2. Änderung des Bebauungsplans „Heisinger Straße“ Nr. 709-2 Für das Gebiet zwischen Autobahn A7 und der Kaufbeurer Straße/Leubaser Straße, beiderseits der Heisinger Straße  
 Stadtplanungsamt Kempten

Ergebnisse der öffentlichen Auslegung  
 zur Fassung vom 23.10.2024

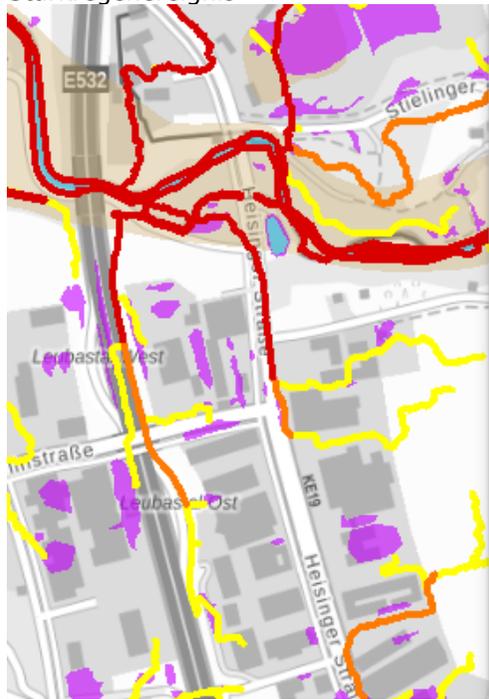
<p>8.</p>	<p>Amt 35 Untere Immissions- schutzbehörde vom 06.02.2024 und 04.12.2024</p>	<p>Die 2. Änderung des Bebauungsplans „Heisinger Straße“ soll dazu dienen, die sich im nordwestlichen Teil des Plangebiet befindliche Grünfläche (Fläche für Maßnahmen zum Schutz, zur Pflege und zur Entwicklung von Natur und Landschaft) als Gewerbefläche auszuweisen. Für die Erschließung wird der Wirtschaftsweg an der nördlichen Grundstücksgrenze ausgebaut und eine Linksabbiegespur von der Heisinger Straße errichtet. Der nächstgelegene Immissionsort ist das Einfamilienhaus An der Malstatt, das auch schon in anderen Verfahren als maßgeblicher Immissionsort herangezogen wurde. Im baurechtlichen Verfahren 639/14 (Anbau eines Logistikkager, Heisinger Straße 47) wurden unterschiedliche Einstufungen des außerhalb des Bebauungsplans gelegenen Anwesens diskutiert. Im Genehmigungsbescheid vom 05.03.2015 wurde ihm letztendlich nur die Schutzwürdigkeit eines Gewerbegebiets zugestanden. Da das Plangebiet nach Norden abfällt und das vorgenannte Gebäude durch die sich östlich der Heisinger Straße befindliche Böschungskante von den Lärmemissionen der hinzukommenden Gewerbebetriebe abgeschirmt wird, ist durch die Erweiterung der gewerblich genutzten Flächen nicht mit Lärmkonflikten zu rechnen. Zur nochmaligen Verifizierung dieser Annahme wird jedoch vorgeschlagen, das Freistellungsverfahren für die Gewerbebetriebe nicht zuzulassen und das Umweltamt – Immissionsschutz im Baugenehmigungsverfahren zu beteiligen. Auf den letzten Absatz in der Stellungnahme 35-we vom 20.04.2010 zur 1. Änderung des Bebauungsplans wird hingewiesen.</p> <p>██████████</p>	<p>Der Anregung vom 06.02.2024 und 04.12.2024 wird nicht stattgegeben:</p> <p>Der nächstgelegene maßgebliche Immissionsort befindet sich am Standort An der Malstatt 30, etwa 130 m vom Plangebiet (Flurstück 792, Gemarkung St. Mang) entfernt. Mit einer Höhe von ca. 697 m über Normalnull liegt dieser Immissionsort topographisch deutlich höher als das Plangebiet (679-691 m ü. NN). Diese Höhendifferenz führt zu einer natürlichen Reduktion der Schallausbreitung sowie potenziell anderer Immissionen.</p> <p>Ein weiterer relevanter Immissionsort, Weidachsmühle 1 und 2, befindet sich ca. 282-287 m vom Plangebietsrand entfernt. Dieser Standort profitiert sowohl von der räumlichen Distanz als auch von der abschirmenden Wirkung der Autobahntrasse A7, die in Dammlage auf 789 m ü. NN verläuft.</p> <p>Beide Immissionsorte weisen bereits eine Vorbelastung auf. An der Malstatt 30 existieren potenzielle Lärmeinwirkungen durch nahegelegene Gewerbegebiete und Straßenverkehr. Weidachsmühle 1 und 2 sind primär durch die A7 sowie durch umliegende gewerbliche Nutzungen insbesondere im Bereich Zeppelinstraße 6 vorbelastet. Durch die Planung verursachte, immissionschutzbezogene Einschränkungen der zulässigen Art der baulichen Nutzung sind an beiden Standorten nicht zu erwarten. Dies gilt auch im Hinblick auf mögliche Nutzungsänderungen zum Beispiel zu Wohnzwecken im Sinne von § 35 Abs. 4 Satz 1 Nr. 1 BauGB.</p> <p>Die topographische Situation, bestehende Vorbelastungen und die Festsetzungen des Bebauungsplans, einschließlich Baukörpersituierung und Grundstückszufahrten, lassen keine wesentliche Verschlechterung der Immissionssituation oder Immissionskonflikte erwarten, selbst bei intensiver gewerblicher Nutzung. Zudem ist zu berücksichtigen, dass die geltenden Immissionsgrenzwerte durch die künftigen Nutzer grundsätzlich eingehalten werden müssen und die Fachbehörde keine interne Lärmkontingentierung des Gewerbebestandes im Sinne von § 1 Abs. 4 S. 1 Nr. 2 BauNVO für erforderlich hält.</p> <p>Aufgrund dieser Faktoren liegt keine städtebauliche Erforderlichkeit gemäß § 1 Abs. 3 BauGB zum Ausschluss des Genehmigungsverfahrens nach Artikel 58 Abs. 1 S. 2 BayBO vor. Ein entsprechender Ausschluss im Rahmen der Bauleitplanung erfolgt daher nicht.</p> <p><u>Ergebnis der Abwägung:</u></p>

Es kommt zu keiner Planänderung.
		<p><u>Stellungnahme vom 04.12.2024:</u> Sehr geehrte Frau [REDACTED], gegen den Bebauungsplanentwurf werden aus der Sicht des Immissionsschutzes keine Einwände erhoben. Es sollte jedoch ein Hinweis aufgenommen werden, dass das Freistellungsverfahren für die Gewerbebetriebe nicht in Anspruch genommen werden kann. Mit freundlichen Grüßen i.A. [REDACTED], Umweltschutzingenieurin</p>	Siehe Nummer 8, oben

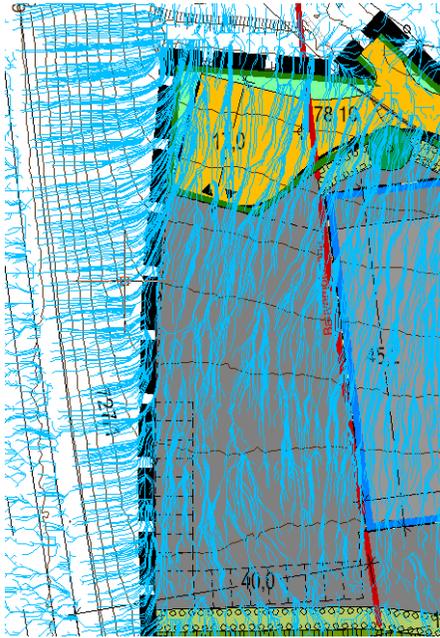
9.	Amt 37 Brand- und Katastrophenschutz vom 25.11.2024	<p>Sehr geehrte Frau [REDACTED],</p> <p>Zum vorgelegten Plan dürfen wir folgende Stellungnahme abgeben:</p> <p><b>Grundsätzliche Vorplanung</b> <b>Löschwasserversorgung:</b> Im derzeitigen Planungsstadium sind die Belange des Brandschutzes noch nicht unmittelbar zu erkennen. Deshalb können wir leider auch noch keine konkreten Aussagen hierzu treffen. Wir bitten aber generell darum, die u.g. allgemeinen Forderungen ständig mit einfließen zu lassen. Im Besonderen bitten wir, bei der künftigen Löschwasserversorgung verstärktes Augenmerk im Hinblick auf die Leistungsfähigkeit (gelieferte Menge) und auf ausreichende Druckverhältnisse der Leitungen (Druckerhöhungspumpen, Hochbehälter, etc.) zu legen.</p> <p><b>Löschwasserversorgung:</b> Die Planung der Löschwasserversorgung für den Grundschutz der Planungsgebiete erfolgt nach dem DVGW Arbeitsblatt W 405 (i.V.m. Löschwasserversorgung aus Hydranten in öffentlichen Verkehrslagen der AGBF und DVGW, Oktober 2018). Zur Sicherstellung der Löschwasserversorgung sind die Planungsgebiete (Mischgebiete) jeweils mit einer Ringleitung auszurüsten.</p>	<p>Die Hinweise werden zur Kenntnis genommen:</p> <p>Die Löschwasserversorgung ist sichergestellt. Es handelt sich hierbei um einen Bebauungsplan, bei dem der Vorhabenträger eng in das Verfahren eingebunden ist. Da es sich nur um einen einzelnen Vorhabenträger handelt, kann auf die Übernahme des Hinweises in dem Bebauungsplan verzichtet werden. Die Hinweise entsprechen den für Baumaßnahmen üblichen Anforderungen und müssen im Genehmigungsverfahren berücksichtigt werden.</p> <p><u>Ergebnis der Abwägung:</u> Es kommt zu keiner Planänderung.</p>
